Informe Consolidado de Solicitud de Aclaraciones, Rectificaciones y/o Ampliaciones Complementario al Estudio de Impacto Ambiental del Proyecto "Sistema de Transmisión Zonal Grupo 3 S/E Itahue- S/E Hualqui"

Nombre del Titular : Mataquito Transmisora de Energía S.A.
Nombre del Representante Legal : Alan Heinen Alves Da Silva
Dirección : Avenida Apoquindo 4501 Oficina 1902 Las Condes Santiago

El presente segundo Informe Consolidado de Solicitud de Aclaraciones, Rectificaciones o Ampliaciones complementario al Estudio de Impacto Ambiental del proyecto "Sistema de Transmisión Zonal Grupo 3 S/E Itahue- S/E Hualqui", contiene las observaciones generadas en virtud de la revisión de la Adenda.

Figura 1. Vano 28DH – 29DH: Naranjillo (punto naranja) a escasos metros (1-2 metros) de área de corta de plantaciones (polígono morado).

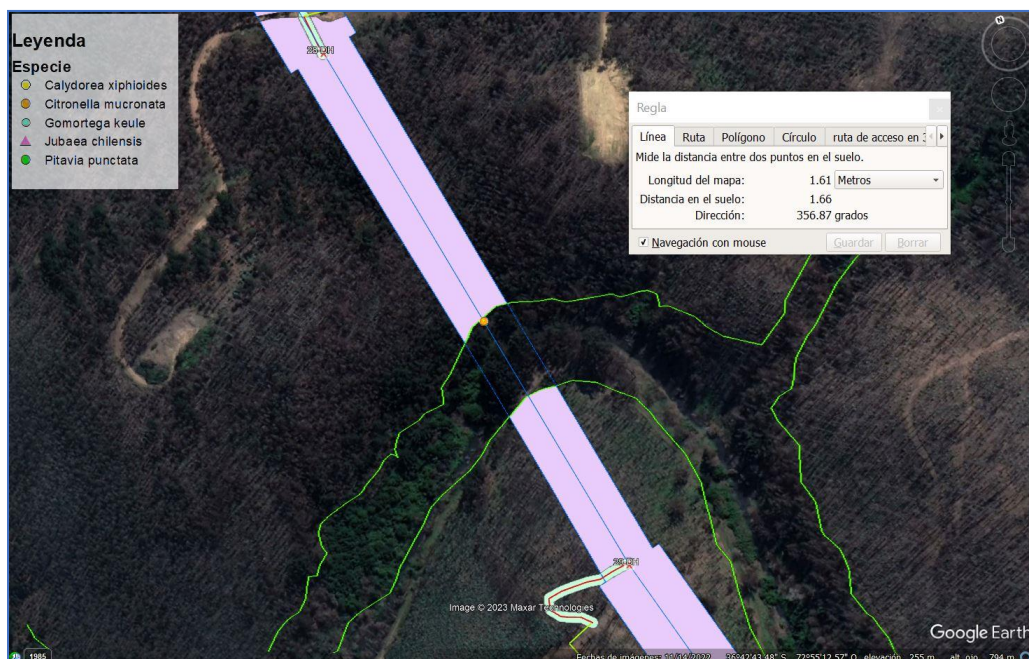
Además, se observan intervenciones de plantaciones a escasos metros de individuos de especies en categoría de conservación, como se muestra, a modo de ejemplo, en las imágenes a continuación.

Lo anterior, se observa específicamente en que se generarían intervenciones en plantaciones a escasos metros de estos individuos que se encuentran formando un Bosque Nativo de Preservación, como se expone en las imágenes anteriores.

En relación con lo anterior, se solicita al titular realizar las modificaciones necesarias para asegurar que no se intervendrán ni alterará el hábitat de los individuos de las especies monumento natural Queule ni del Pitao, considerando en todo momento que la corta a tala rasa de toda la matriz circundante y/o contigua a estos individuos genera un cambio en el ambiente de estas especies vegetales que puede llevar a su muerte o verse imposibilitado de reproducirse. Lo anterior debe ser debidamente respaldado y justificado técnicamente, con sustento científico, acorde y en relación con las características de las especies, de los bosques presentes y del sitio.
